# 北京市交通委员会

京交函（2022）733号

## 北京市交通委员会关于北京丽泽金融商务区 北区 A、B、B1、C 地块建设及综合治理项目 交通影响评价审查意见的函

图例 1 (FT00-0609-0029、0030、0037、0038)

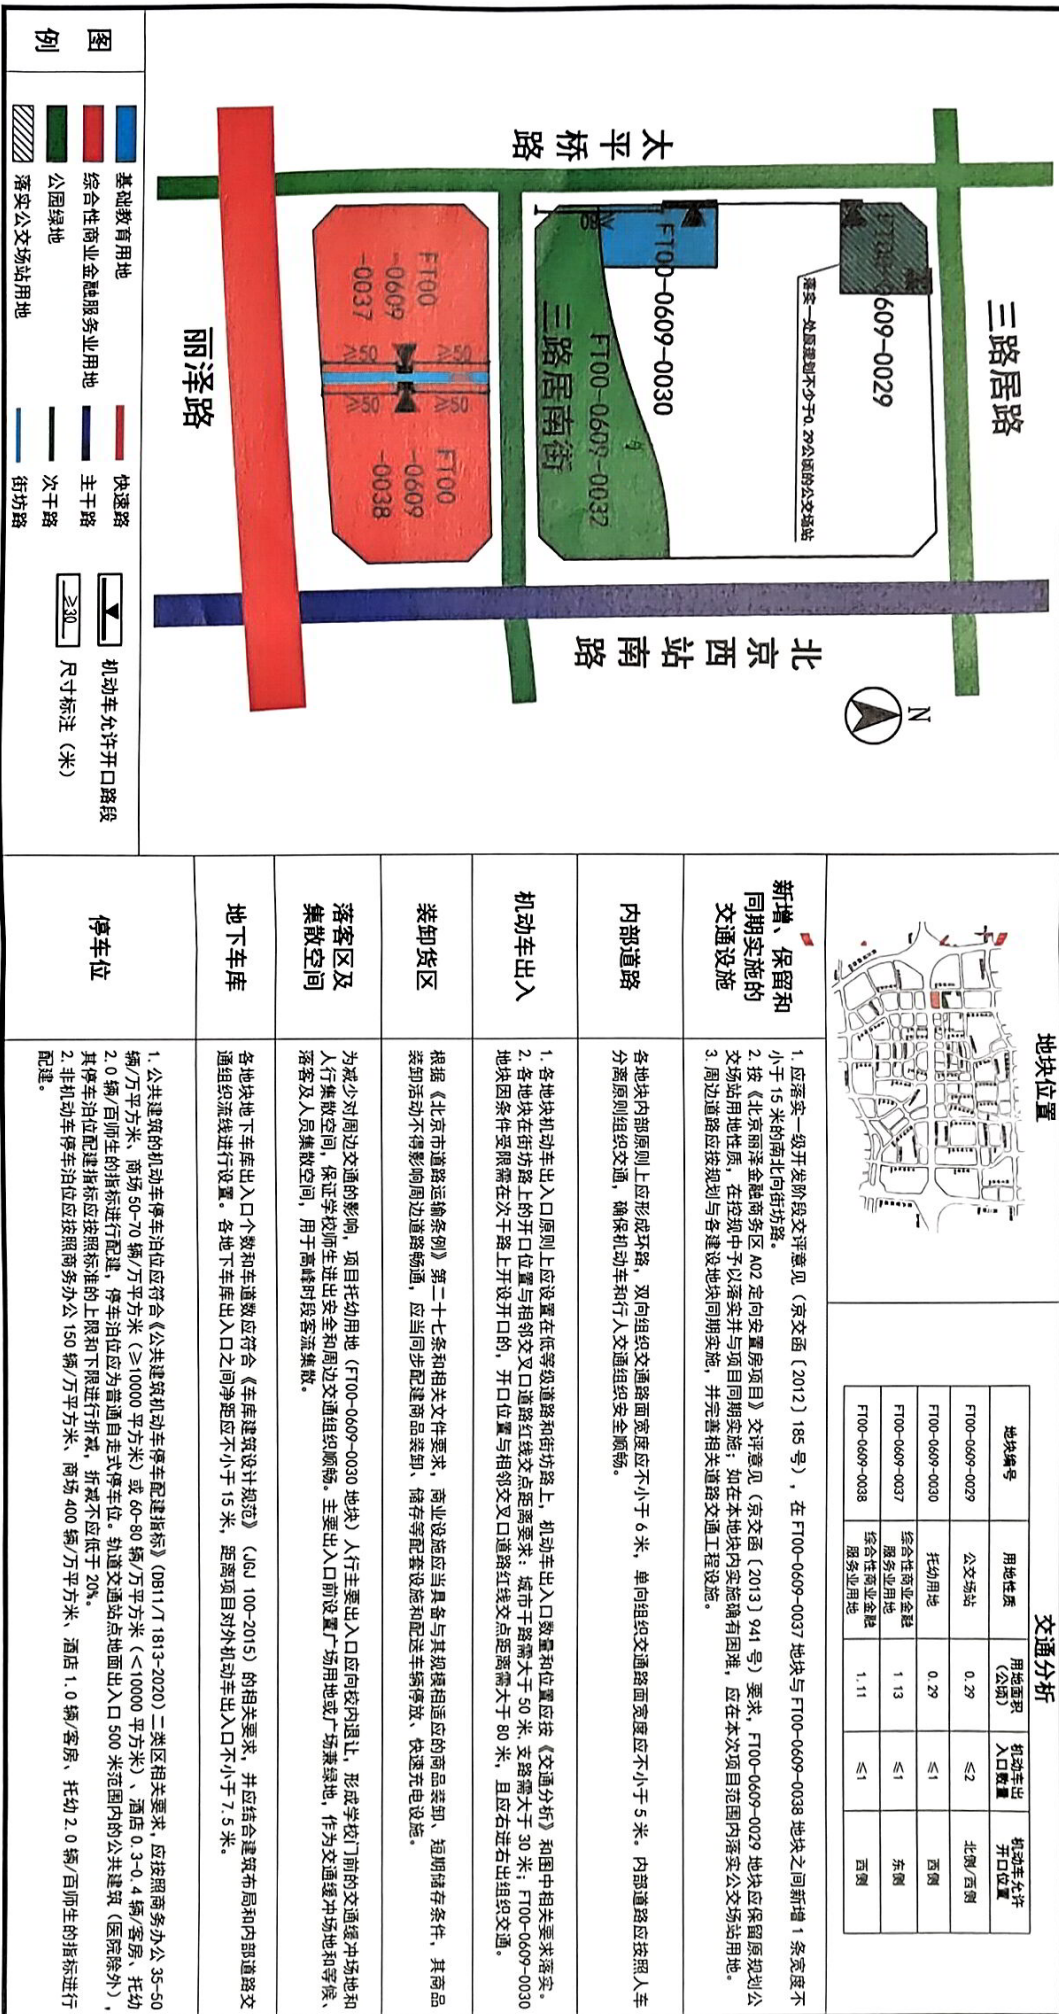
1. 应落实一级开发阶段环评意见（京交函〔2012〕185号），在 FT00-0609-0037 地块与 FT00-0609-0038 地块之间新增 1 条宽度不小于 15 米的南北向街坊路。  
 2. 按《北京丽泽金融商务区 A02 定向安置房项目》环评意见（京交函〔2013〕941号）要求，FT00-0609-0029 地块应保留原规划公交场站用地性质，在控制中予以落实并与项目同期实施，如在本地块内实施确有困难，应在本次项目范围内落实公交场站用地。  
 3. 周边道路应按规划与各建设地块同期实施，并完善相关道路交通工程设施。

1. 各地块机动车出入口原则上应设置在低等级道路和街坊路上，机动车出入口数量和位置应按《交通分析》和图中相关要求落实。  
 2. 各地块在街坊路上的开口位置与相邻交叉口道路红线交点距离要求：城市干路需大于 50 米，支路需大于 30 米；FT00-0609-0030 地块因条件受限需在次干路上开设开口的，开口位置与相邻交叉口道路红线交点距离需大于 80 米，且应右进右出组织交通。

为减少对周边交通的影响，项目托幼用地（FT00-0609-0030 地块）人行主要出入口应向校内退让，形成学校门前的交通缓冲场地和人行集散空间，保证学校师生进出安全和周边交通组织顺畅。主要出入口前设置广场用地或广场兼绿地，作为交通缓冲场地和等候、落客及人员集散空间，用于高峰时段客流集散。

图则 2 (FT00-0609-0039、0040、0041)

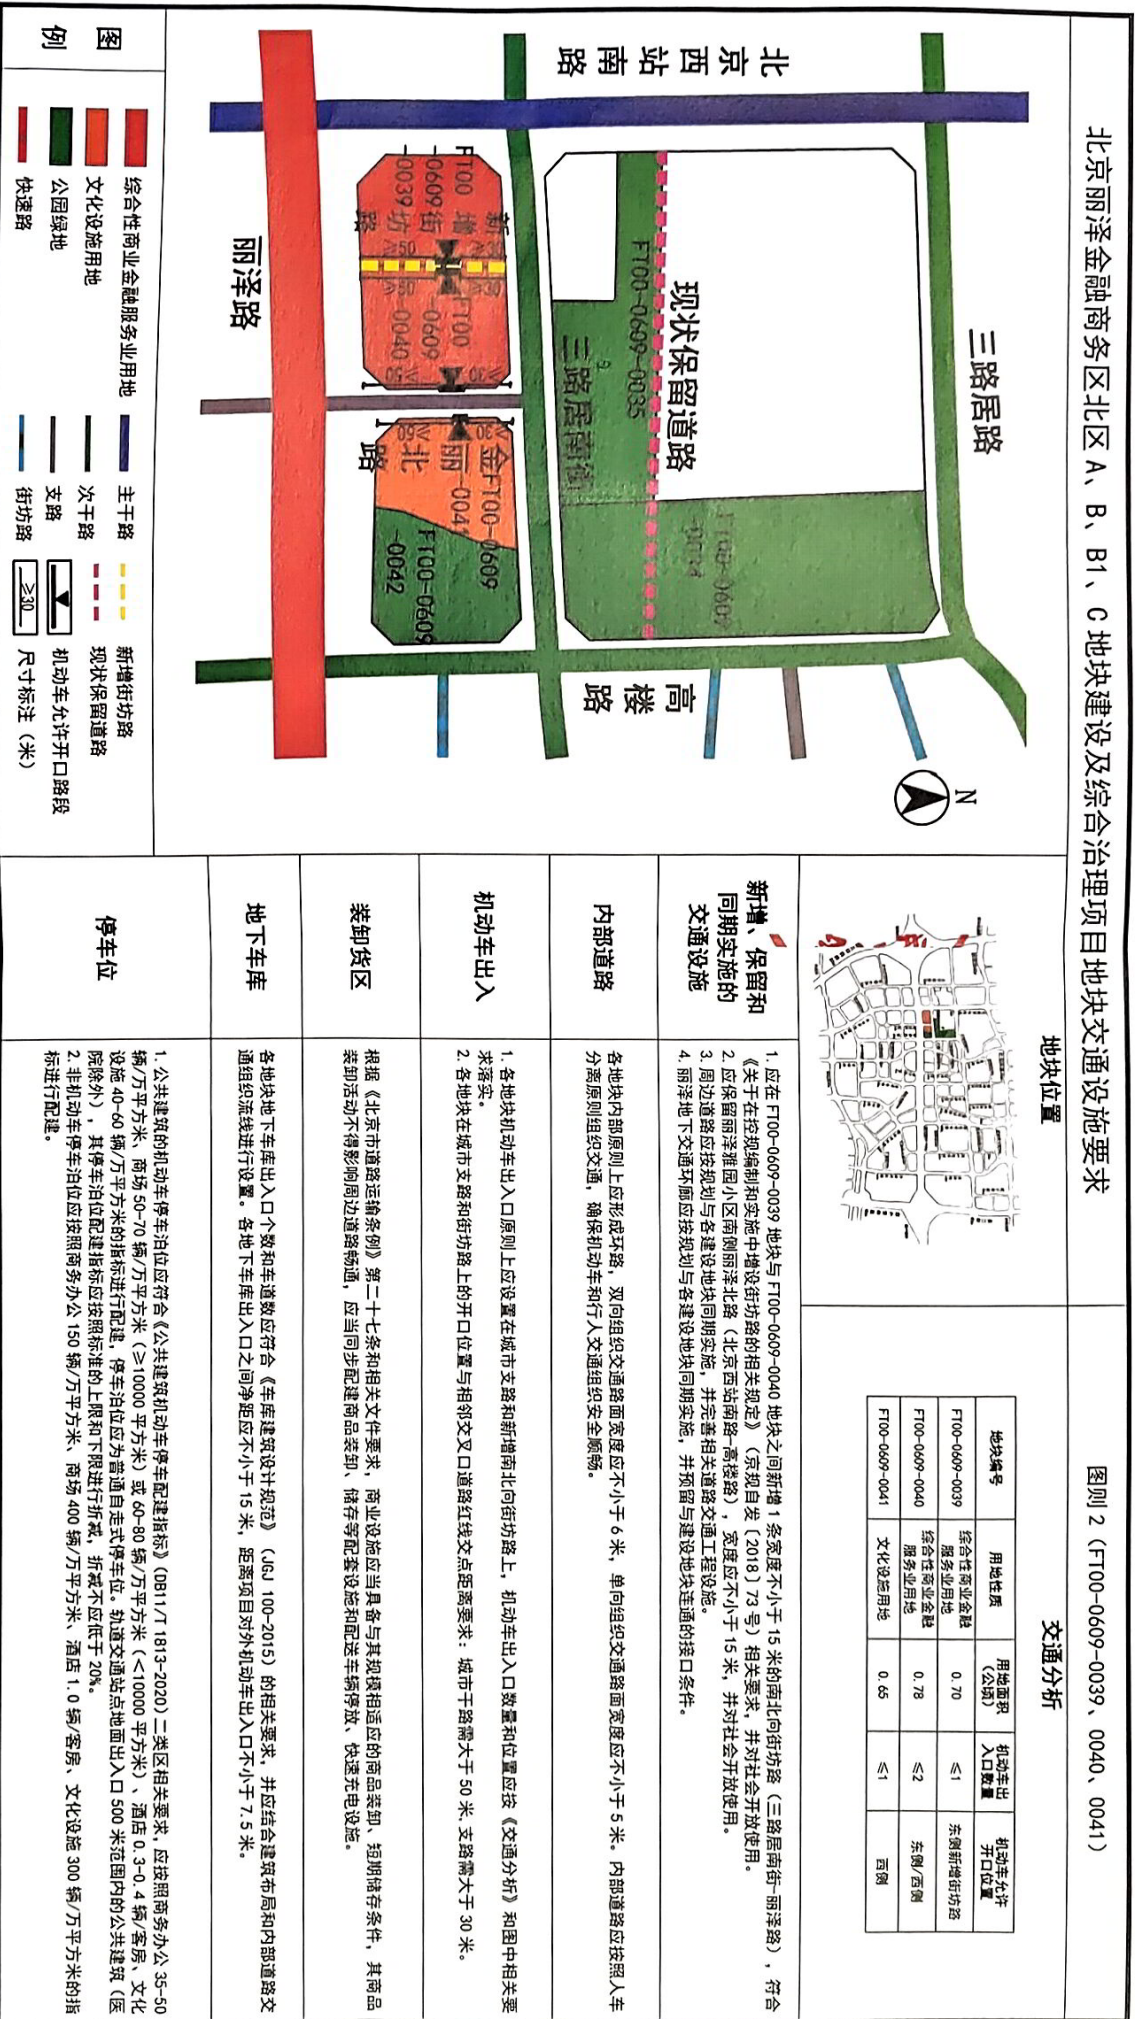
1. 应在 FT00-0609-0039 地块与 FT00-0609-0040 地块之间新增 1 条宽度不小于 15 米的西北向街坊路（三路居南街-丽泽路），符合《关于在控规编制和实施中增设街坊路的相关规定》（京规自发〔2018〕73号）相关要求，并对社会开放使用。
2. 应保留丽泽雅园小区南侧丽泽北路（北京西站南路-高楼路），宽度应不小于 15 米，并对社会开放使用。
3. 周边道路应按规划与各建设地块同期实施，并完善相关道路交通工程设施。
4. 丽泽地下交通环境应按规划与各建设地块同期实施，并预留与建设地块连接的接口条件。

1. 各地块机动车出入口原则上应设置在城市支路和新增南北向街坊路上，机动车出入口数量和位置应按《交通分析》和图中相关要求落实。
2. 各地块在城市支路和街坊路上的开口位置与相邻交叉口道路红线交点距离要求：城市干路需大于 50 米，支路需大于 30 米。

图则 3 (FT00-0609-0053)

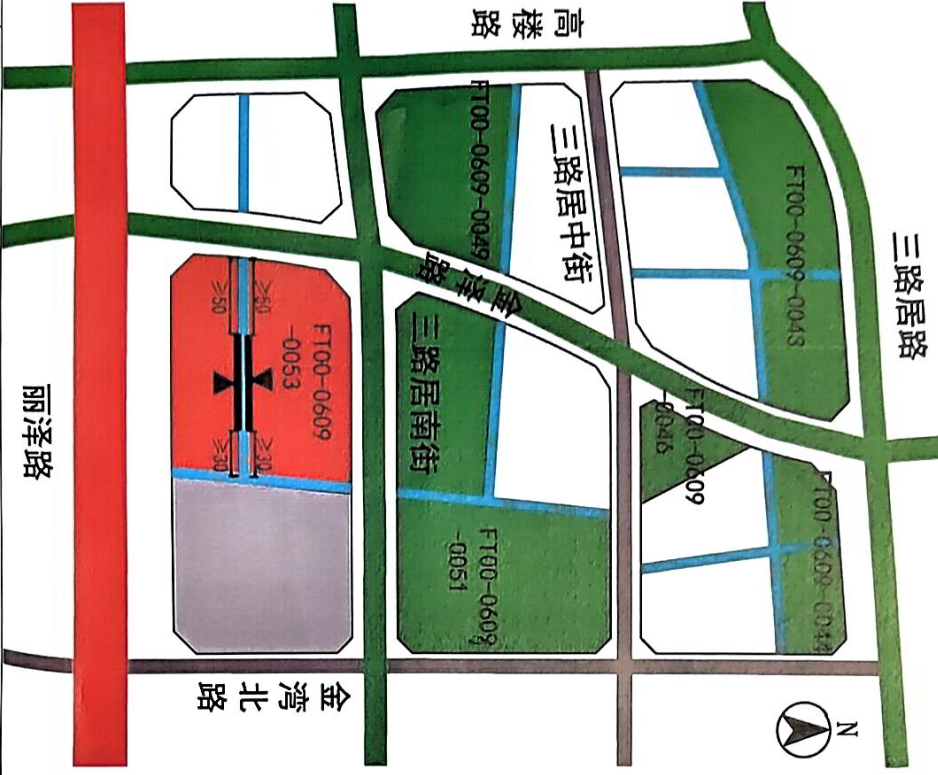
| 交通分析  |  |           |          |                       |          |                       |                |              |      |    |  |
|---|--|-----------|----------|-----------------------|----------|-----------------------|----------------|--------------|------|----|--|
|  <p>地块位置</p> | <table border="1"> <thead> <tr> <th>地块编号</th> <th>用地性质</th> <th>用地面积 (公顷)</th> <th>机动车出入口数量</th> <th>机动车允许开口位置/东向沿街坊段/地下车库</th> </tr> </thead> <tbody> <tr> <td>FT00-0609-0053</td> <td>综合性商业金融服务业用地</td> <td>1.72</td> <td>≤3</td> <td></td> </tr> </tbody> </table>  | 地块编号      | 用地性质     | 用地面积 (公顷)             | 机动车出入口数量 | 机动车允许开口位置/东向沿街坊段/地下车库 | FT00-0609-0053 | 综合性商业金融服务业用地 | 1.72 | ≤3 |  |
| 地块编号  | 用地性质   | 用地面积 (公顷) | 机动车出入口数量 | 机动车允许开口位置/东向沿街坊段/地下车库 |          |                       |                |              |      |    |  |
| FT00-0609-0053  | 综合性商业金融服务业用地   | 1.72      | ≤3       |                       |          |                       |                |              |      |    |  |
| <p><b>同期实施的交通设施</b></p>   | <ol style="list-style-type: none"> <li>周边道路应按规划与各建设地块同期实施，并完善相关道路交通工程设施。</li> <li>丽泽地下交通环境应按规划与各建设地块同期实施，并预留与建设地块连接的接口条件。</li> </ol>   |           |          |                       |          |                       |                |              |      |    |  |
| <p><b>内部道路</b></p>  | <p>各地块内部原则上应形成环路，双向组织交通路面宽度应不小于 6 米，单向组织交通路面宽度应不小于 5 米。内部道路应按照人车分离原则组织交通，确保机动车和行人交通组织安全顺畅。</p>   |           |          |                       |          |                       |                |              |      |    |  |
| <p><b>机动车出入</b></p>   | <ol style="list-style-type: none"> <li>各地块机动车出入口原则上应设置在街坊路上，机动车出入口数量和位置应按《交通分析》和图中相关要求落实。</li> <li>各地块在街坊路上的开口位置与相邻交叉口道路红线交点距离要求：城市干路需大于 50 米，支路需大于 30 米。</li> </ol>   |           |          |                       |          |                       |                |              |      |    |  |
| <p><b>装卸货区</b></p>  | <p>根据《北京市道路运输条例》第二十七条和相关文件要求，商业设施应当具备与其规模相适应的商品装卸、短期储存条件，其商品装卸活动不得影响周边道路畅通，应当同步配建商品装卸、储存等配套设施和配送车辆停放、快速充电设施。</p>   |           |          |                       |          |                       |                |              |      |    |  |
| <p><b>地下车库</b></p>  | <p>各地块地下车库出入口个数和车道数应符合《车库建筑设计规范》(JGJ 100-2015) 的相关要求，并结合建筑布局和内部道路交通组织流线进行设置。各地块下车库出入口之间净距应不小于 15 米，距离项目对外机动车出入口不小于 7.5 米。</p>  |           |          |                       |          |                       |                |              |      |    |  |
| <p><b>停车位</b></p>   | <ol style="list-style-type: none"> <li>公共建筑的机动车停车位应符合《公共建筑机动车停车位配置指标》(DB11/T 1813-2020) 二类区相关要求，应按商务办公 35-50 辆/万平方米、商场 50-70 辆/万平方米 (≥10000 平方米) 或 60-80 辆/万平方米 (&lt;10000 平方米)、酒店 0.3-0.4 辆/客房的指标进行配建，停车位应为普通自走式停车位。轨道交通站点出入口 500 米范围内的公共建筑 (医院除外)，其停车位配建指标应按照标准的上限和下限进行折减，折减不应低于 20%。</li> <li>非机动车停车位应按商务办公 150 辆/万平方米、商场 400 辆/万平方米、酒店 1.0 辆/客房的指标进行配建。</li> </ol> |           |          |                       |          |                       |                |              |      |    |  |

图则 4 (FT00-0609-0058-0063)

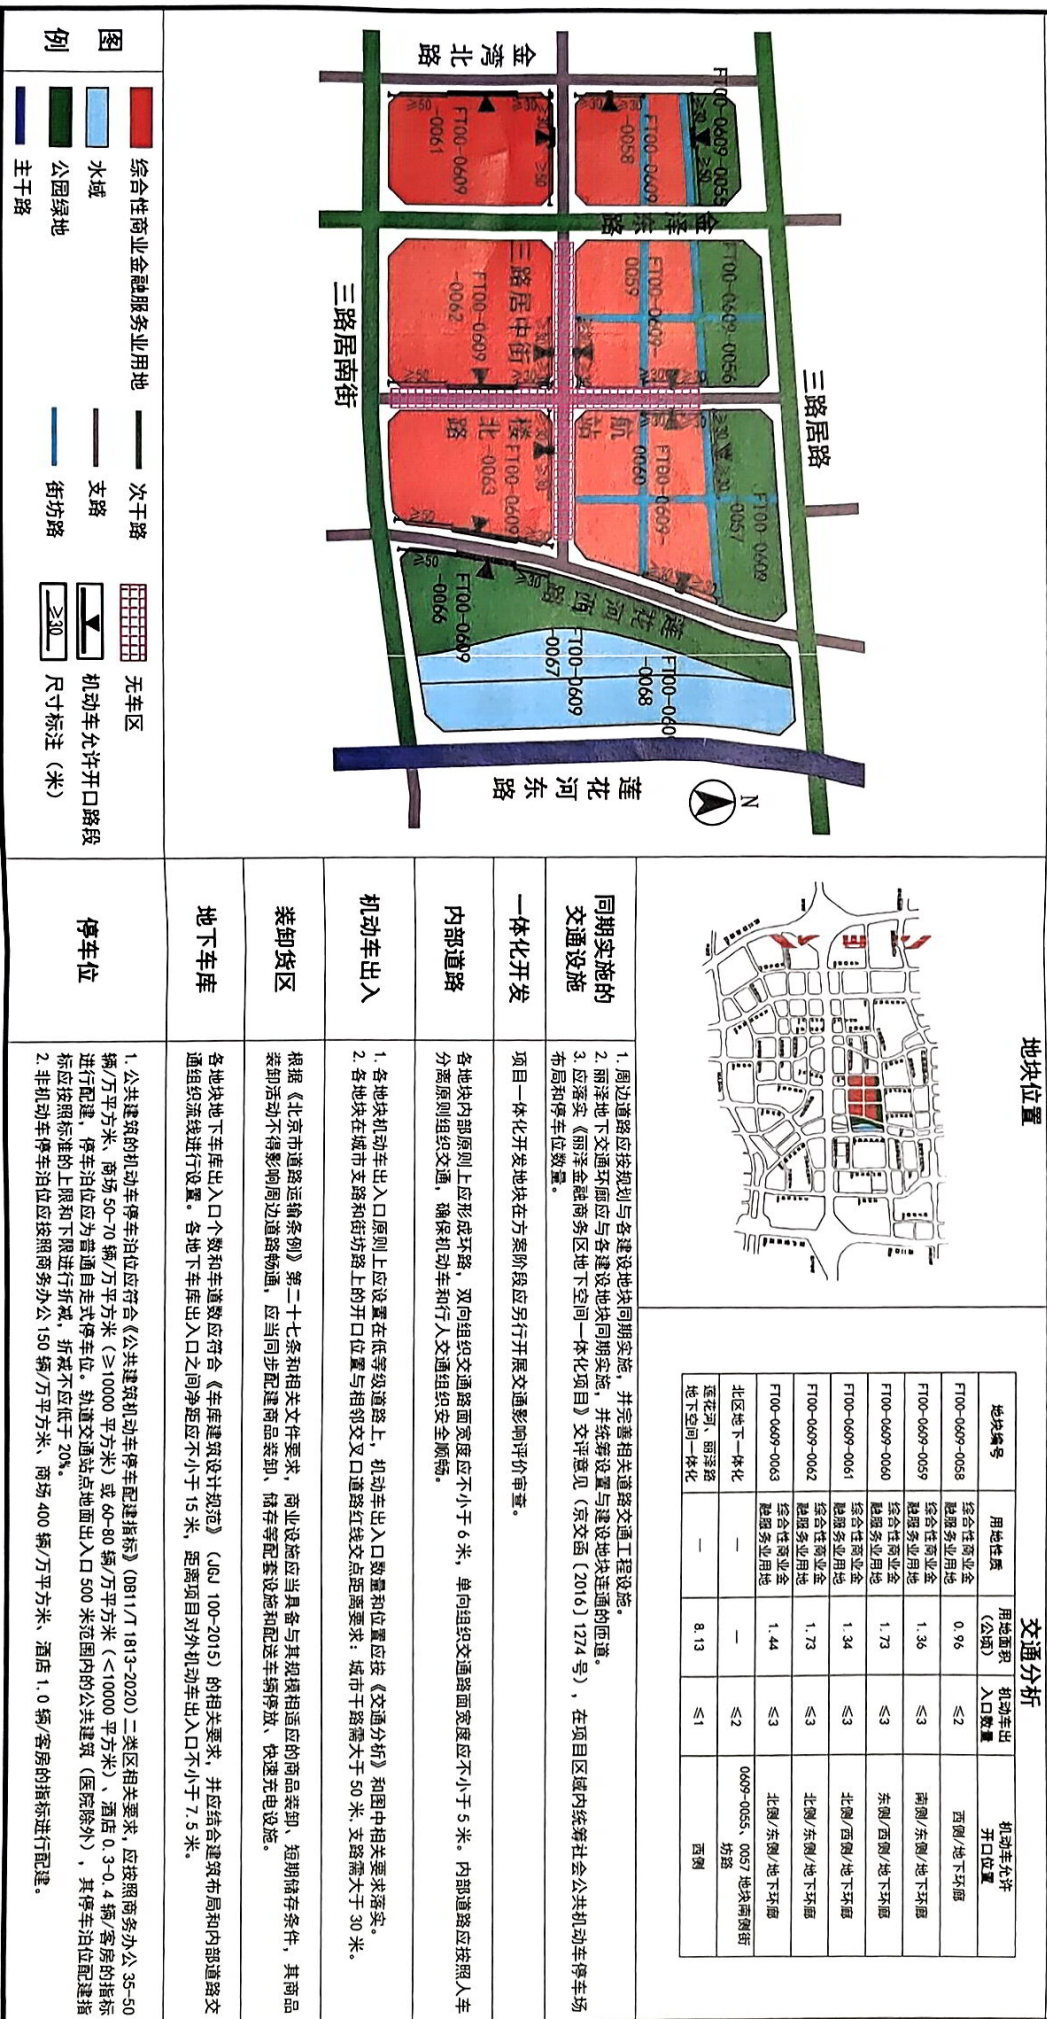
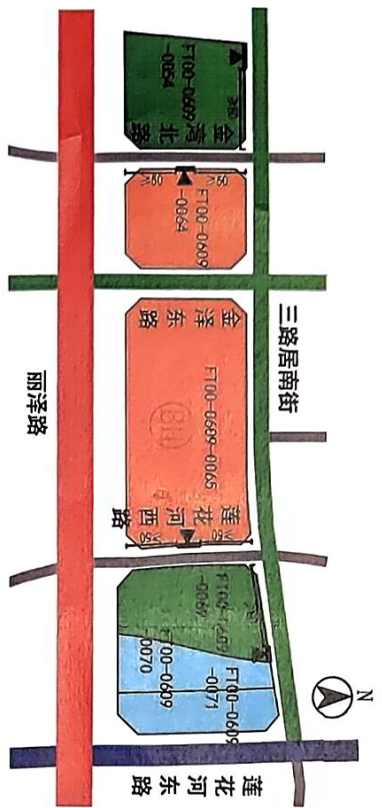
- 周边道路应按规划与各建设地块同期实施，并完善相关道路交通工程设施。
- 丽泽地下交通环路应与各建设地块同期实施，并设置与建设地块连通的匝道。
- 应落实《丽泽金融商务区地下空间一体化项目》专家评审意见（京交函〔2016〕1274号），在项目区域内统筹社会公共机动车停车场布局和停车位数量。

项目一体化开发地块在方案阶段应另行开展交通影响评价审查。
